Marktinformation

1. Juni 2004

Veränderung der Befestigung der Luftfeder 951 812 721 0 Nachfolger für Luftfeder 951 811 712 0

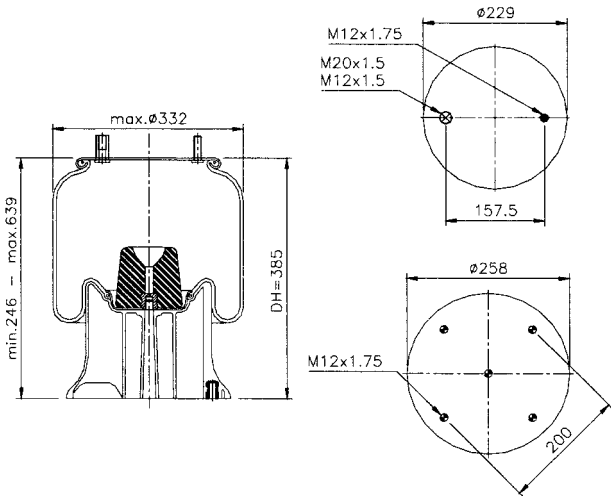
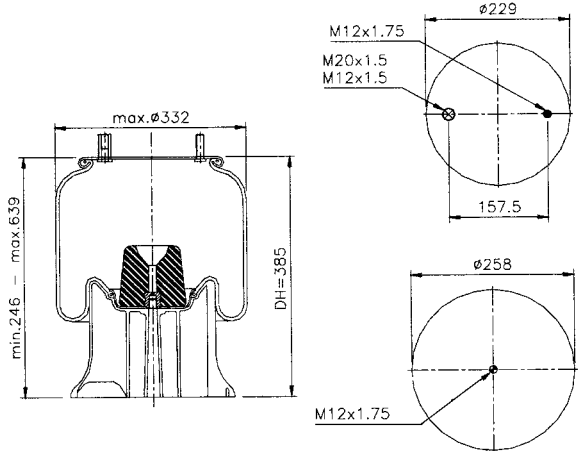
Um eine fehlerhafte Montage der Luftfeder 951 812 721 0 zu vermeiden, haben wir die Befestigungsgewinde am Kolben geändert. Ursprünglich waren zusätzlich zur zentralen Gewindebohrung optional noch 4 weitere Gewinde vorgesehen. Da diese nicht zur Anwendung kamen, konnten sie jetzt entfallen.

WABCO	Schema	Fzg. Hersteller
<p>Luftfeder komplett 951 812 721 0</p> <p>Balg 896 130 103 4</p>	<p style="text-align: center;">Bisherige Befestigung</p>  <p style="text-align: center;">Neue Befestigung</p> 	<p>Fruehauf UJB 02358 UJY 0099 Trailor M001774 Samro 25324 Trouillet HT 18002</p>
